HENVENDELSER MODTAGET I HØRINGSPERIODEN

FORSLAG TIL LOKALPLAN JERNBANEBYEN

Offentlig høringsperiode fra den 30. august til den 1. november 2024.

Figur 1 Lokalplanens nærhed til anlagt el

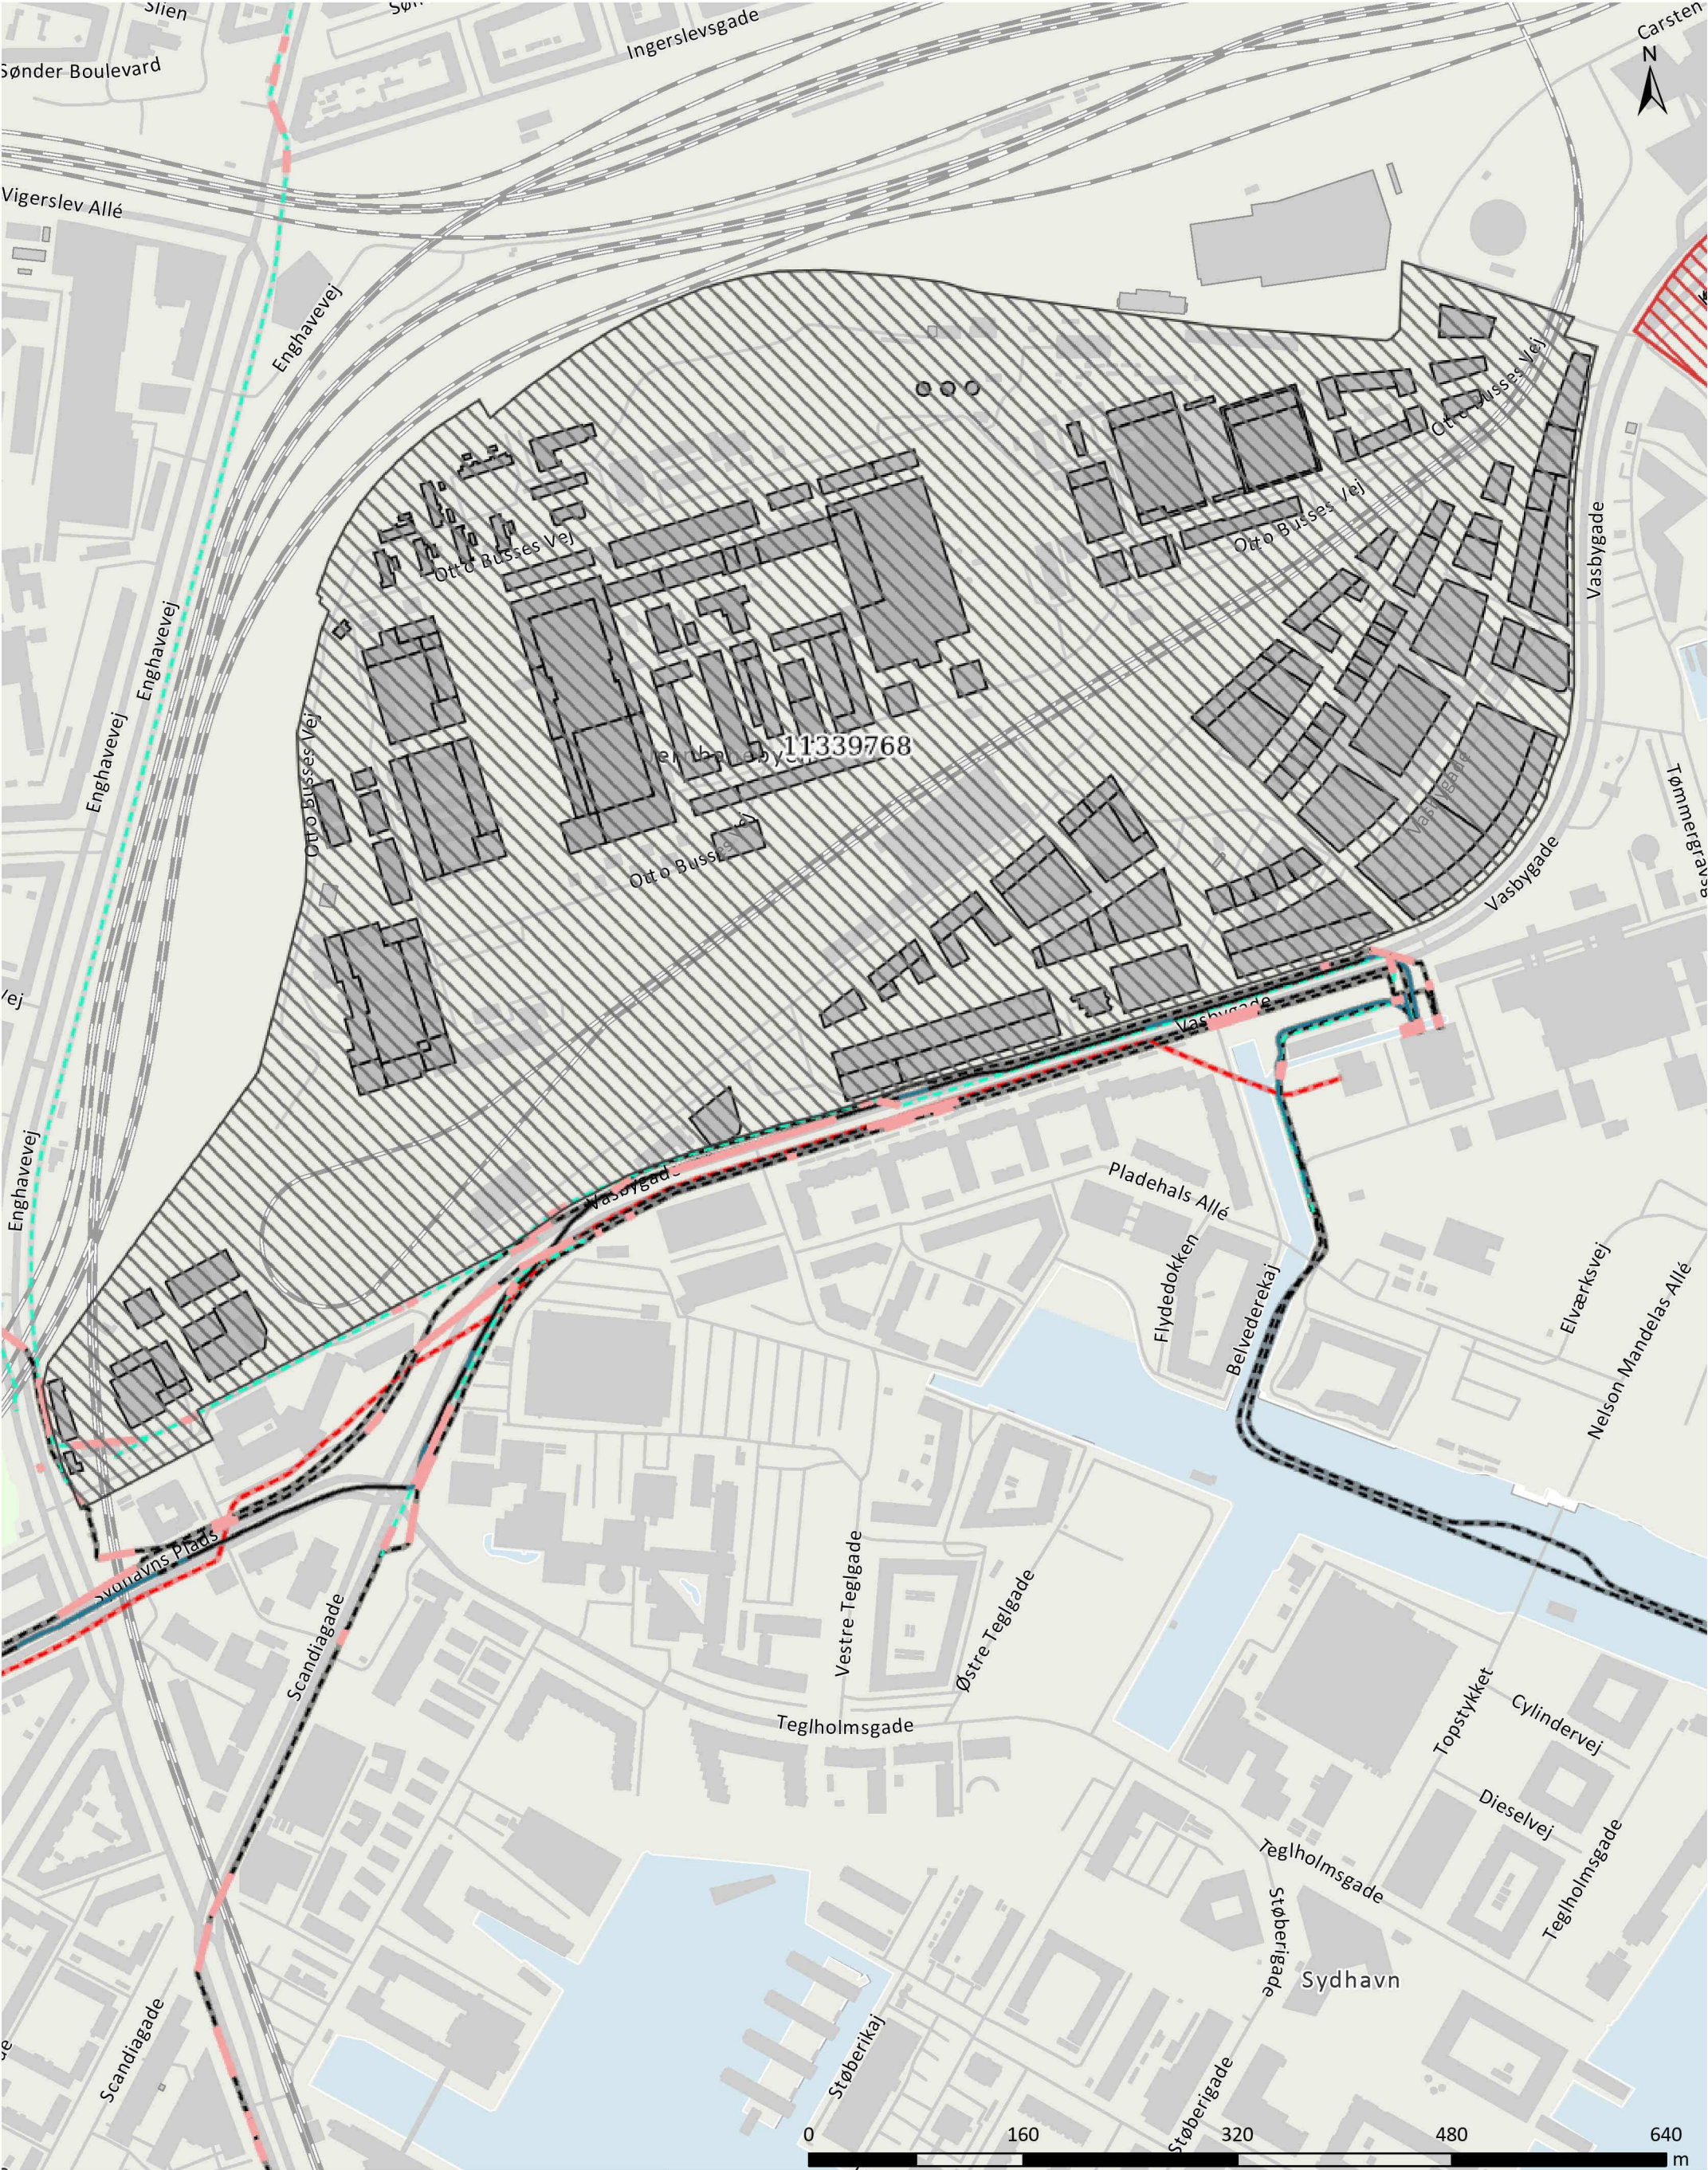
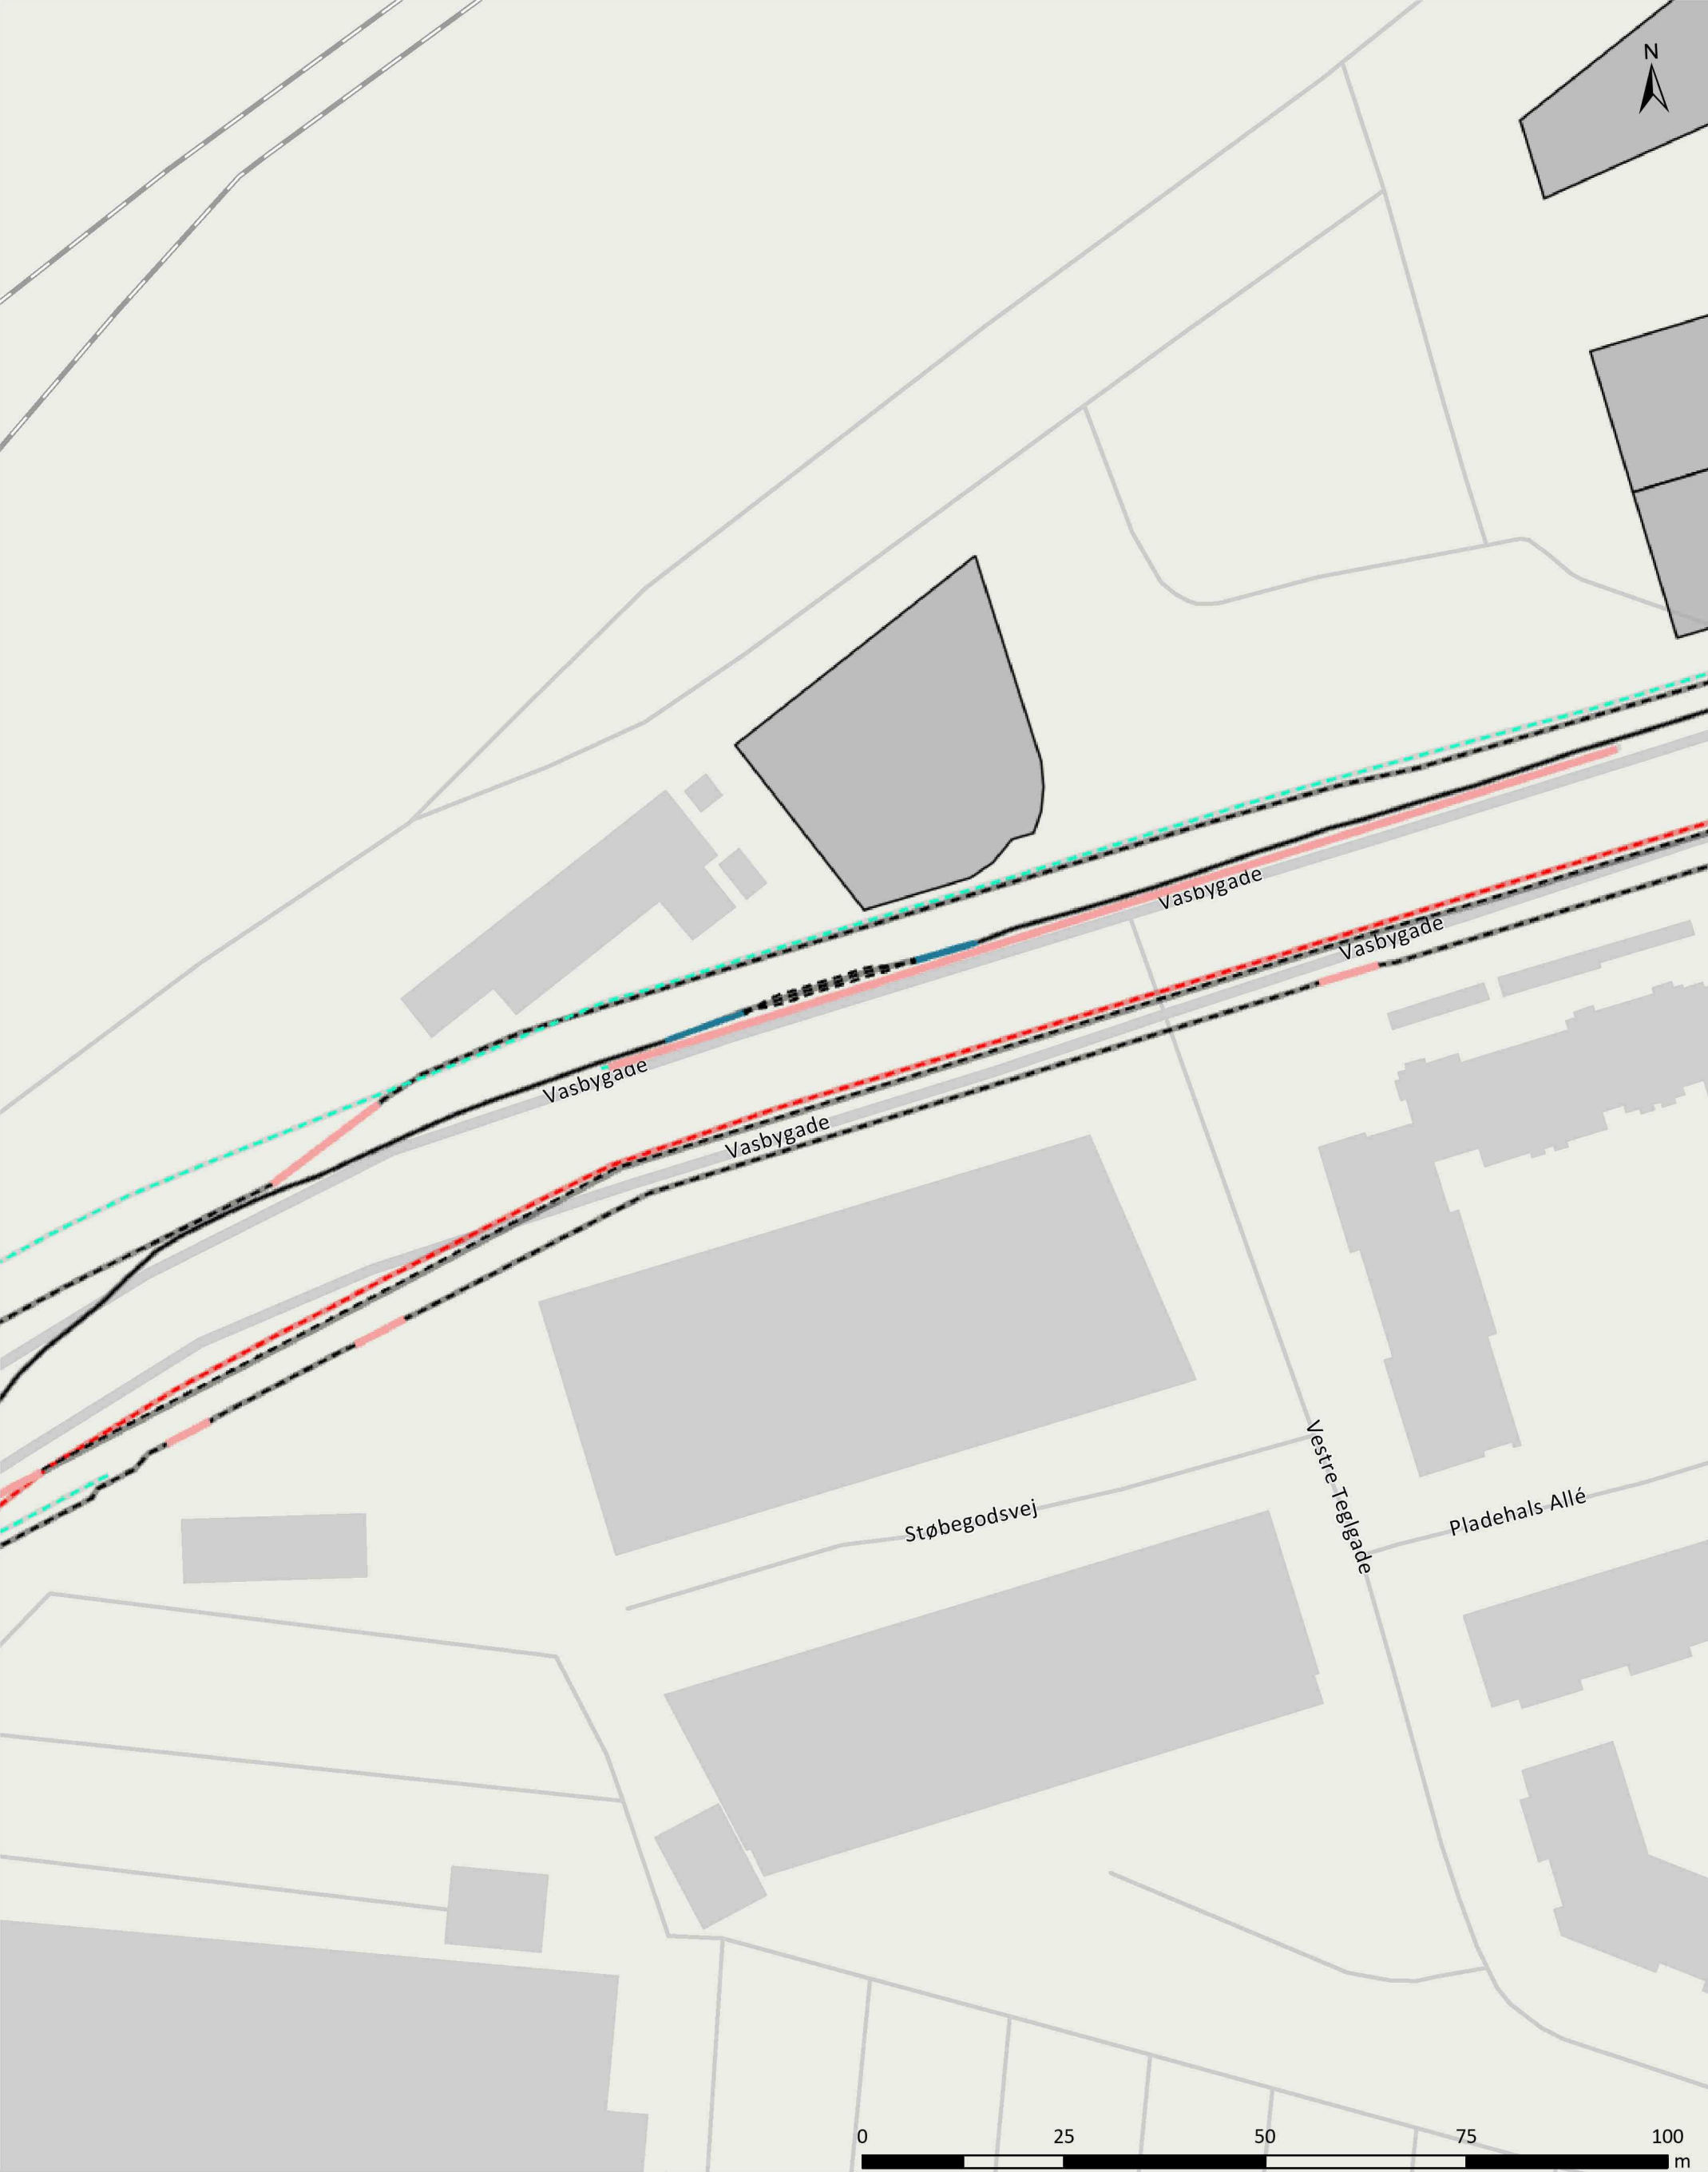
I nedenstående og vedhæftede kortudsnit fremgår Eltransmissions elanlæg. Vedhæftet findes ligeledes en DWG-fil over området, denne kan bruges i den evt. videre planlægning.

Da lokalplanen giver mulighed for at benytte hele byggefeltet til placering af ny beboelse, vil Eltransmission derfor gøre opmærksom på forsigtighedsprincippet for magnetfelter. Jf. ovenstående afsnit.
